Revitalisierung Fassade Parkhaus Ravensburg

Vorstellung im Gestaltungsbeirat der Stadt

Status Oktober 2021

Empfehlungen nach der ersten Präsentation im Gestaltungsbeirat

Fassade Variante 1 A

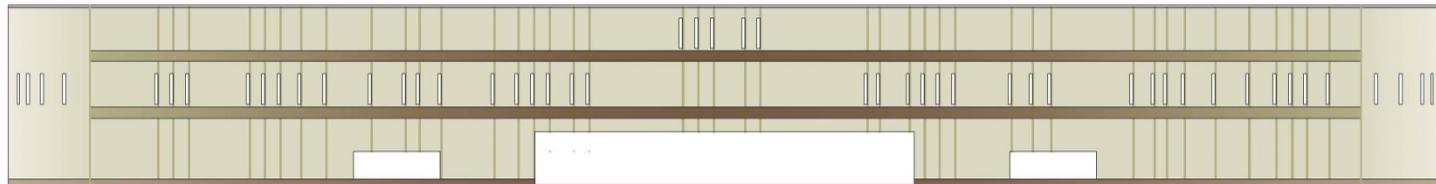
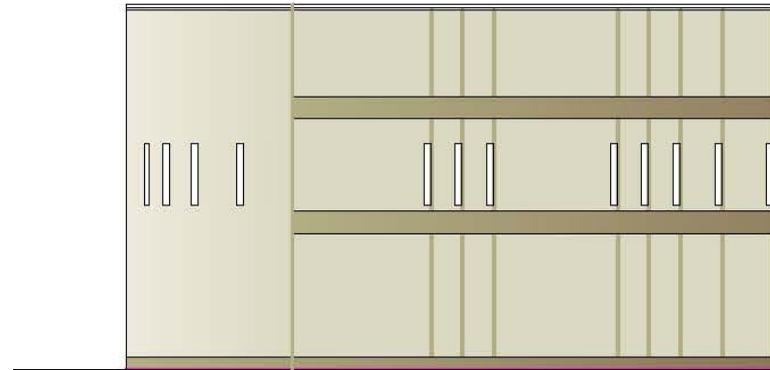
„...das untere Material sollte so gewählt werden, dass es beides kann, gepflegt aussehen und bei Verschmutzung auch gepflegt werden. Die Plattenfassade muss deutlich heller sein, um die Wärmespeicherung und –abgabe zu senken.“

- Maßnahme 1: Horizontale Gliederung des Baukörpers mit bronzierter Blechverkleidung
- Maßnahme 2: Sockelung des Baukörpers durch bronzierte Blechverkleidung
- Maßnahme 3: Vertikalgliederung durch Bronze-Trennstäbe in den übrigen Putzbereichen

Fassade Variante 2 A

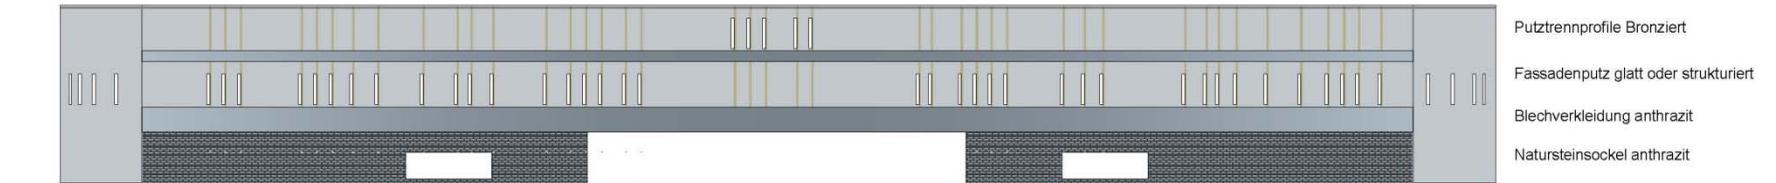
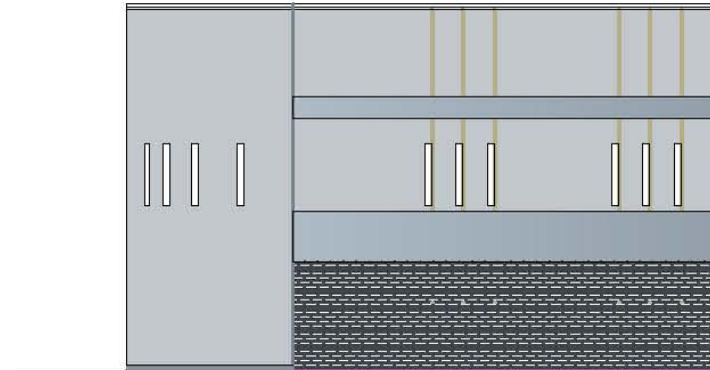
„Der Ansatz das einheitliche Bauvolumen durch eine in Sockel und Wand geteilte Fassadengestaltung zu gliedern wird begrüßt. Für den Sockelbereich des EG wird angeregt die Flächen insbesondere an den Schmalseiten des Baukörpers noch weiter zu gliedernwozu sich kleinteiliges Ziegelmauerwerk gut eignet.“

- Maßnahme 1: Horizontale Gliederung des Baukörpers mit anthrazitfarbener Blechverkleidung
- Maßnahme 2: Sockelung des Baukörpers durch Naturstein-Riemchenverkleidung
- Maßnahme 3: Vertikalgliederung durch Bronze-Trennstäbe in den übrigen Putzbereichen
